**INFORME N° 00022-2024-SENACE-PE/DEIN-UA**

- JESSICA YURIKO AGARIJO CONCHA**  
Especialista legal del GTE Legal - Nivel II
- ASUNTO** : Se recomienda aprobar la solicitud de clasificación del Proyecto *“Ampliación y mejoramiento de los servicios de protección frente a las inundaciones de la margen derecha, tramos: Proyección Puente Tingo, Marcos Duran Martel, Villa Hermosa, Huayopampa y Santa Sefora del distrito de Amarilis – provincia de Huánuco – Región de Huánuco”*, presentada por el Gobierno Regional de Huánuco.

**Matriz de levantamiento de observaciones a la solicitud de clasificación del Proyecto "Ampliación y mejoramiento de los servicios de protección frente a las inundaciones de la margen derecha, tramos: Proyección Puente Tingo, Marcos Duran Martel, Villa Hermosa, Huayopampa y Santa Sefora del distrito de Amarilis – provincia de Huánuco – Región de Huánuco"**

**Imagen N° 5: Plano perimétrico – DME 02**

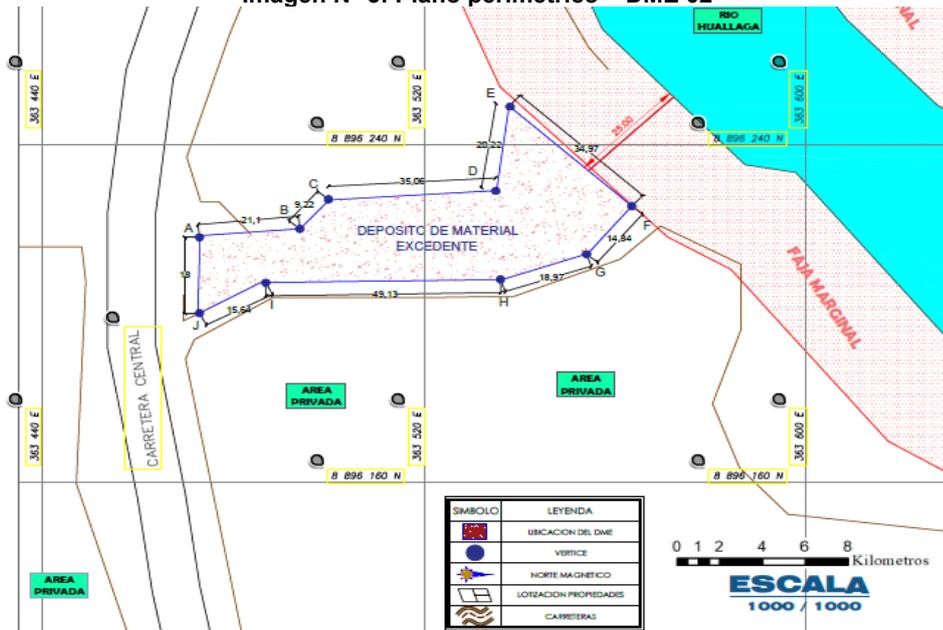
**Respuesta 3:**

El administrado presenta como información complementaria a la subsanación de observaciones de la EVAP del asunto, el plano correspondiente al DME 02 con la delimitación de la faja marginal establecido mediante Resolución Directoral N° 368-2018-ANA/AAA-HUALLAGA, en el Anexo 02 – áreas auxiliares / DME 02, georreferenciada con los hitos respectivos.
